改善箇所説明図

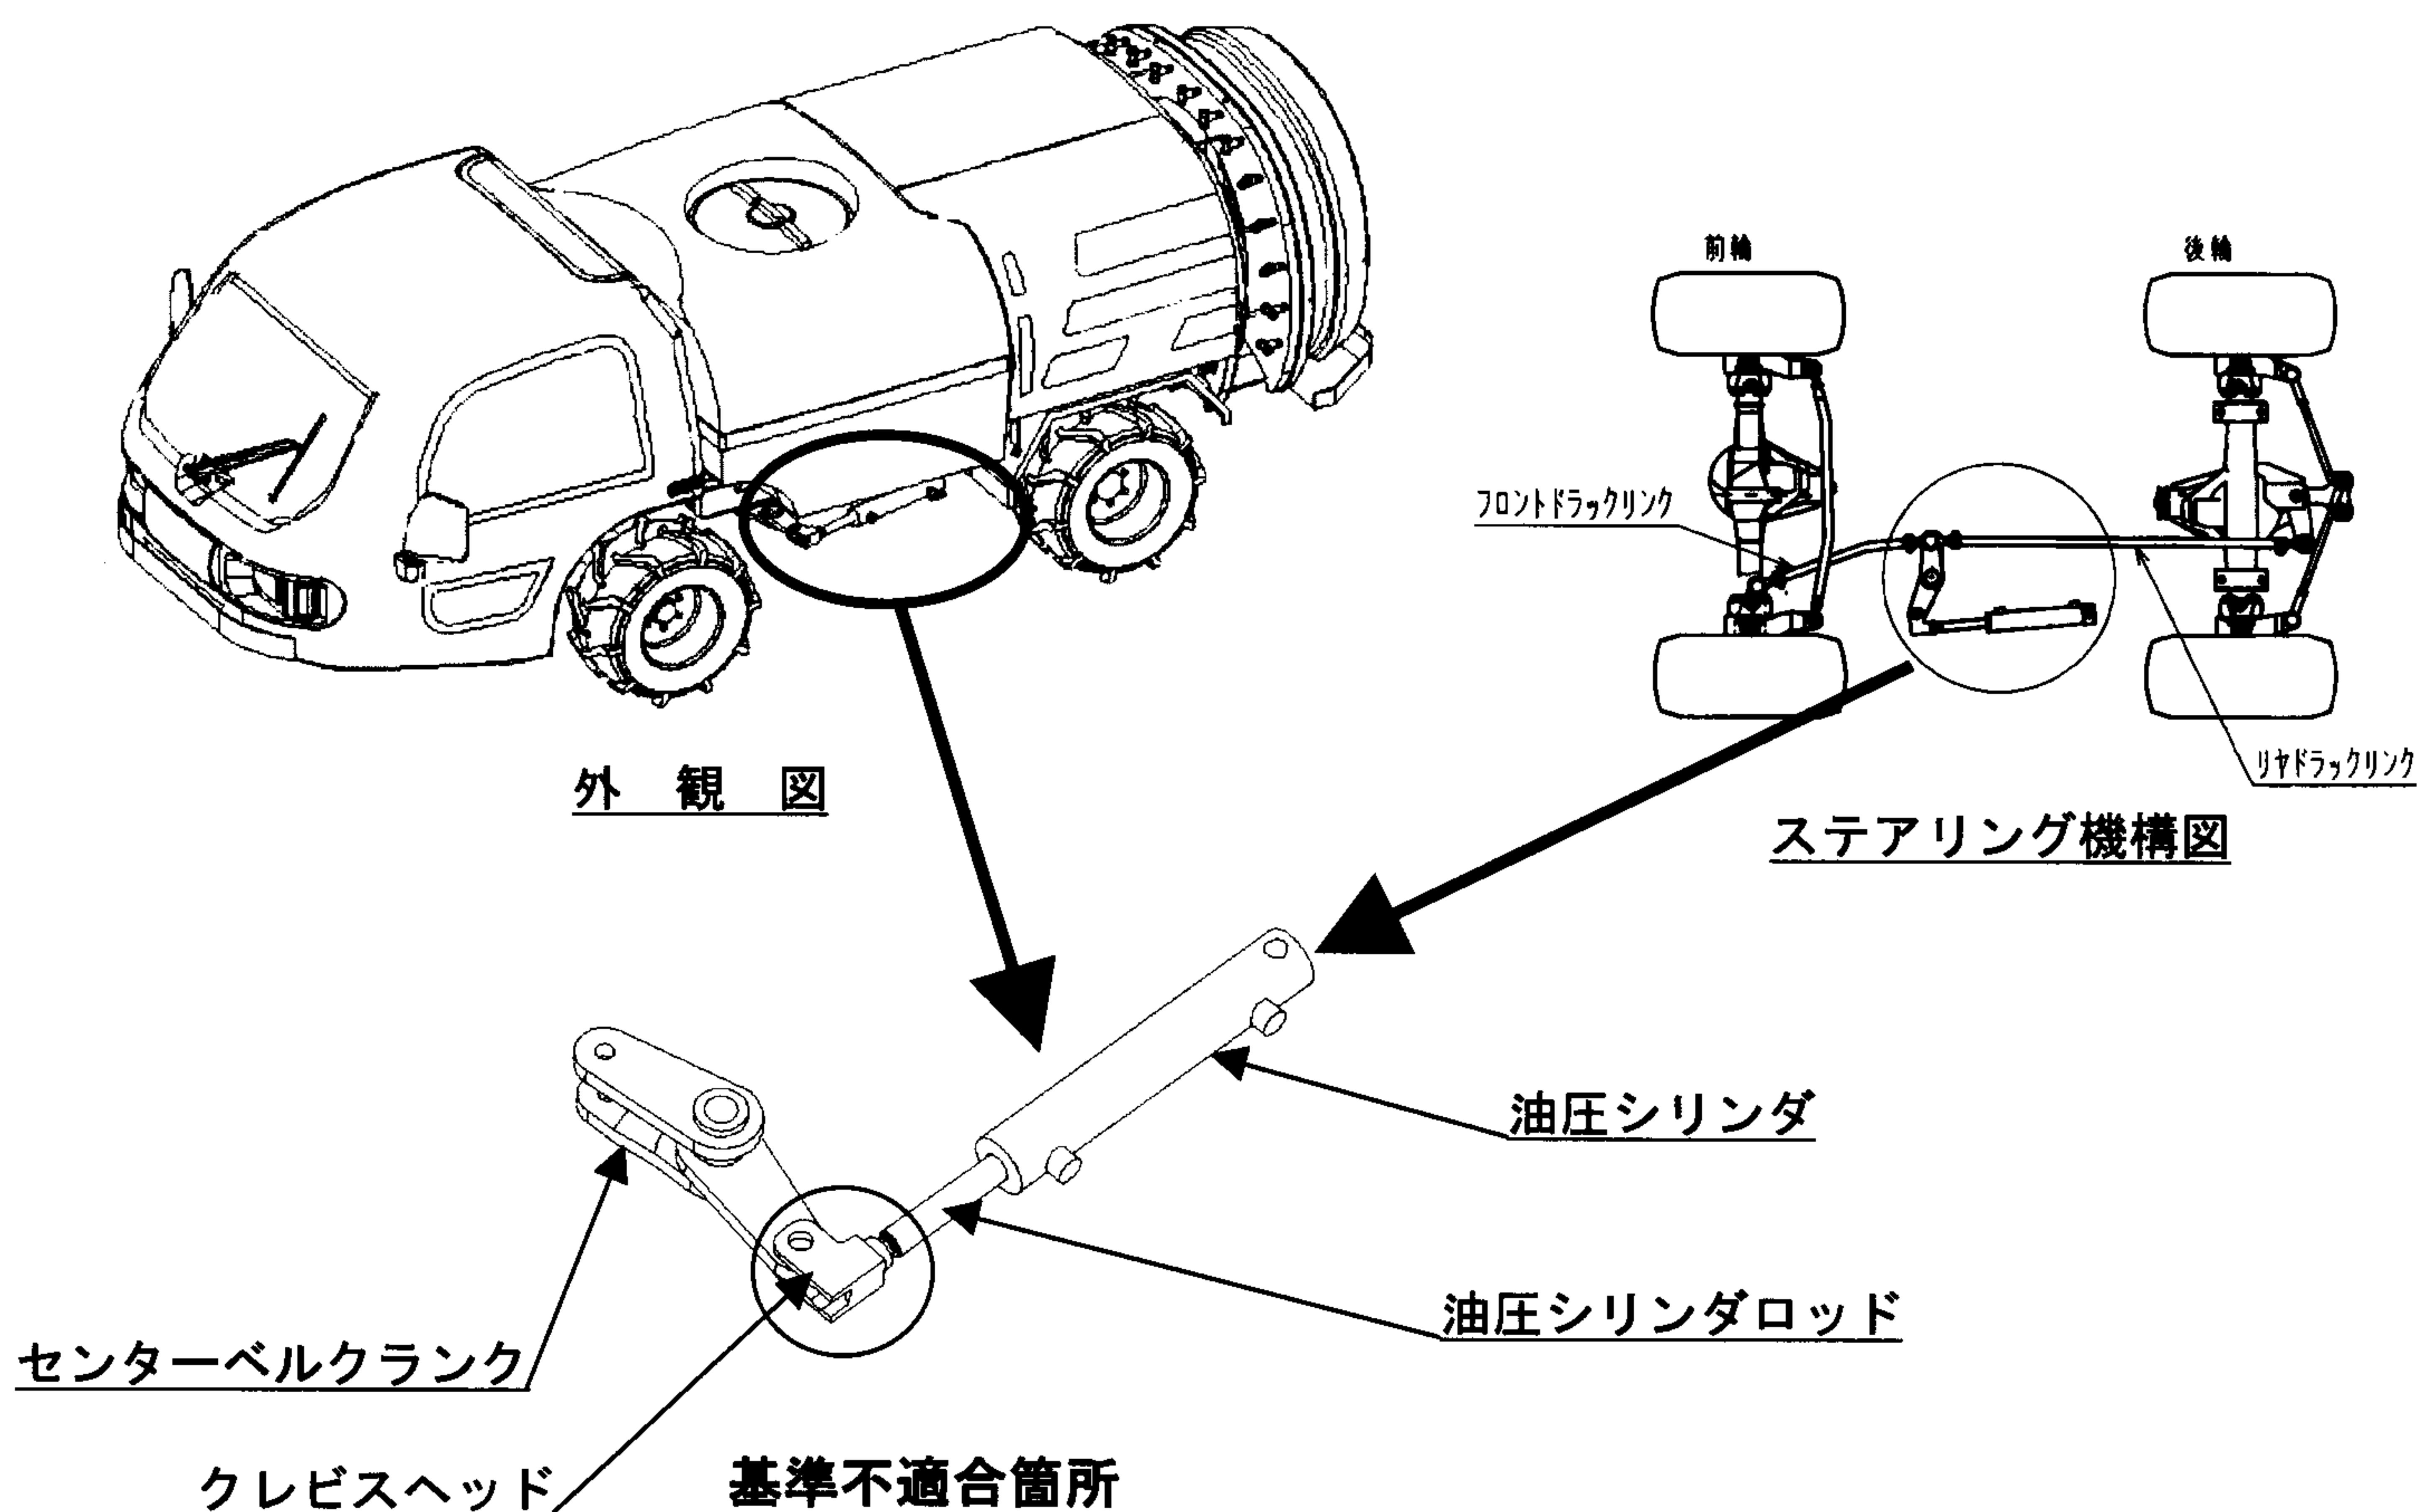
かじ取り装置において、パワーステアリング用油圧シリンダの先端に取り付けられている部品（クレビスヘッド）及び、クレビスヘッドに繋がれて前後輪に操舵力を分配するリンク部品（センターベルクランク）の形状が不適切なため、油圧シリンダロッドに曲げ荷重が加わり、そのままの状態で使用を続けると、最悪の場合、油圧シリンダロッドが折損し、かじ取り操作ができなくなる恐れがある。

全車両、センターベルクランク、クレビスヘッドを対策品に交換すると共に、油圧シリンダも全車両、新品に交換する。

識別：油圧シリンダに白色ペイント塗布
